**K. JAUNIAUS GATVĖS, GRIMZDŲ K., KVĖDARNOS SEN., KELIO NR. KV-16
REKONSTRAVIMO DARBŲ (II ETAPŲ) VIEŠOJO PIRKIMO SUTARTIES
NR. B6(B)-157 PAKEITIMAS NR. 1**

DARBŲ KEITIMO AKTAS NR. 01

PASITARIMO PROTOKOLAS NR. 01

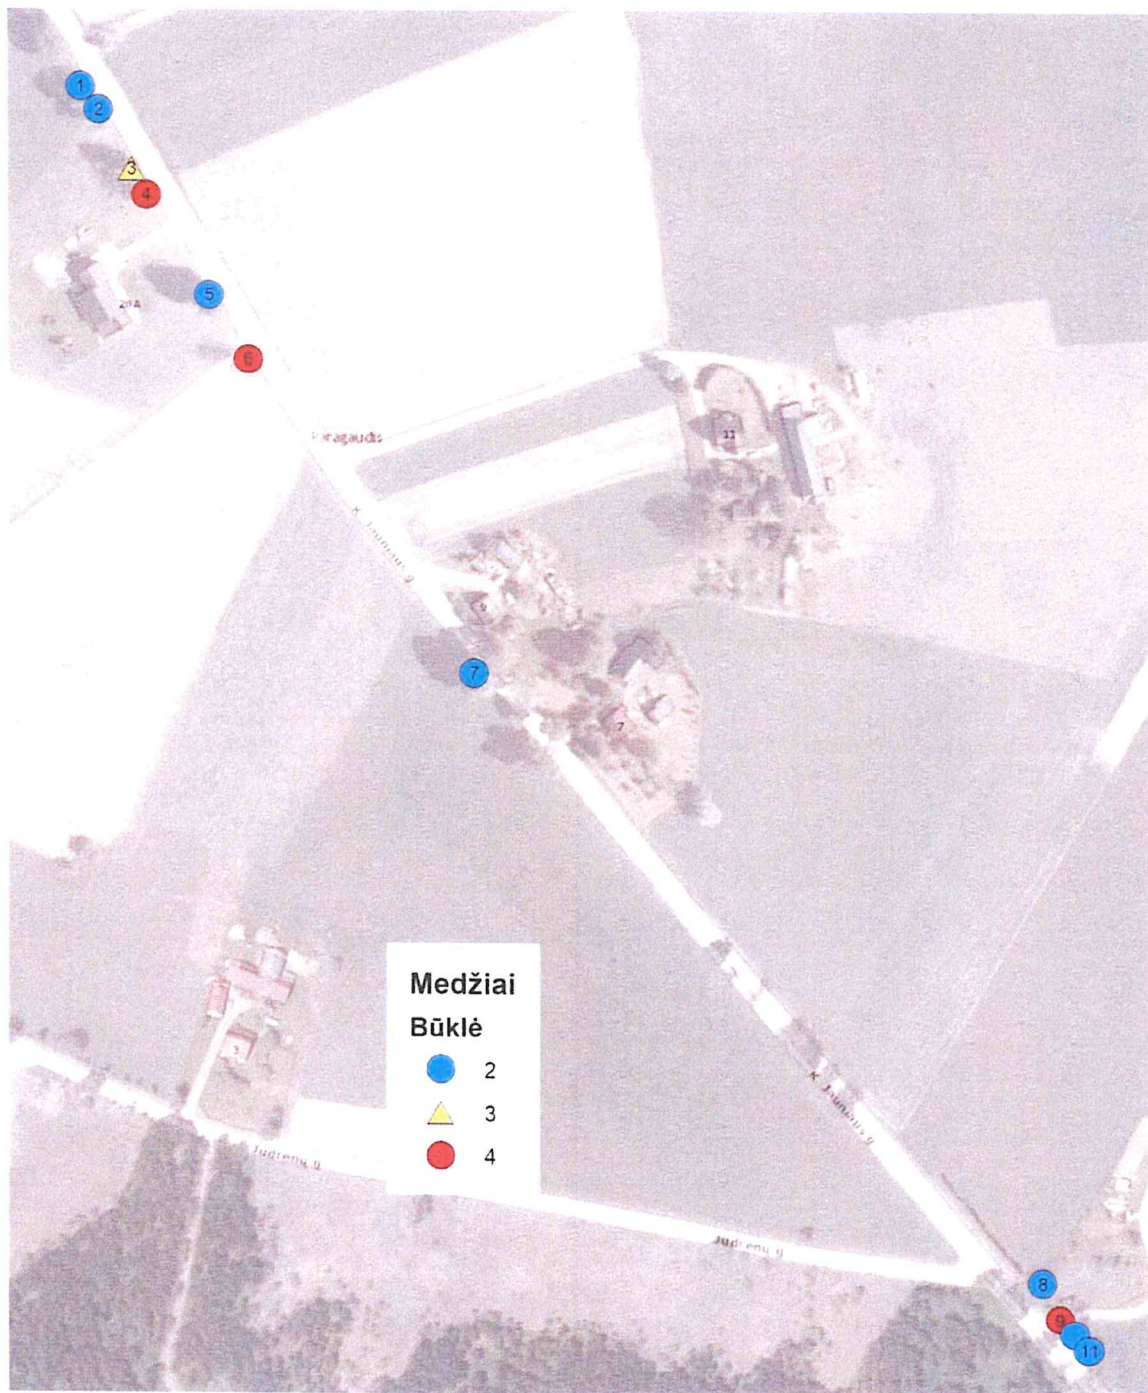
Įvertinti 11 gatvės medžių: 4 plaukuotieji beržai, 4 paprastieji klevai, 2 paprastieji uosiai ir 1 paprastasis ąžuolas. 7 medžių būklė patenkinama, 1-nepatenkinama, 3-bloga. Vertintų medžių išsidėstymas ir būklė:

Vertinti 11 medžių, iš kurių 7 būklė patenkinama, 1 – nepatenkinama, 3 - bloga. Pats sveikiausias ir perspektyviausias yra paprastasis azuolas nr. 1. Jį rekomenduojame išsaugoti, nes galėtų augti, šaligatvį pravedus vingiu apie medį. Kitų patenkinamos ir nepatenkinamos būklės medžių šaknynas kelio remonto darbų metu per daug pažeistas ir neturi galimybių būti išsaugoti.

Pirmieji 6 medžiai, ažuolą reikėtų išsaugoti.

Pašalinti saugotini patenkinamos ir nepatenkinamos būklės medžiai turi būti kompensuoti atkuriamosios vertės mokesčiu. Blogos būklės medžiai šalinami nekompensuojamai, nes jie darosi pavojingi dėl stambių puvinų.

Pašalinus pakeles medžius ir įrengus šaligatvius, siūlome pakeleje iš pietvakarinės pusės pasodinti medelių, kad ateityje jų lajos suformuotų šešėlį.
